**Vysvětlení zadávací dokumentace č. 5-43 k veřejné zakázce:
II/101 Drahelčice obchvat, připojení ze sjezdu z D5" a
"Infrastruktura pro Novostavbu výrobního závodu STÁTNÍ
TISKÁRNÝ CENIN, státního podniku**

Krajská správa a údržba silnic Středočeského kraje, příspěvková organizace, se sídlem Zborovská 11, 150 21 Praha 5 – Smíchov (dále jen „zadavatel“) Vám tímto poskytuje níže uvedená vysvětlení zadávací dokumentace.

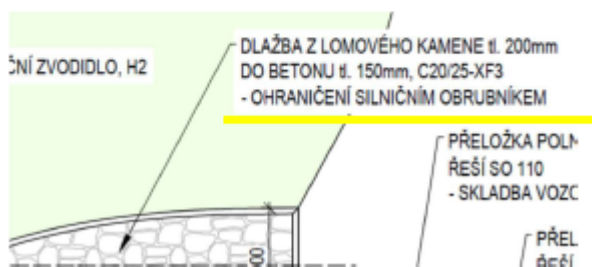
4. Silniční obrubník šíř 100 – chybí přesná specifikace

V soupise prací pro SO 205 Podchod polní cesty pol. č. 19, viz níže

19	917223	SILNIČNÍ A CHODNÍKOVÉ OBRUBY Z BETONOVÝCH OBRUBNÍKŮ ŠÍŘ 100MM	M	46,000
		dle výkresu č. 3		
		vtok+výtok 23*2 = 46,000 [A]		
		Celkové množství = 46,000		
		Položka zahrnuje:		
		- dodání a pokládku betonových obrubníků o rozměrech předepsaných zadávací dokumentací		
		- betonové lože i boční betonovou opěrku		
		Položka nezahrnuje:		
		- x

Chybí rozměry betonové obruby šíře 100 mm.

V PD – D.3.1 Přehledný výkres půdorys je pouze popis, viz níže

Dotaz: Doplní zadavatel další rozměry betonové obruby do soupisu prací?

Vysvětlení zadávací dokumentace

Betonový silniční obrubník 100x250x1000mm dle VL4 206.02
Rozměr doplněn do soupisu prací
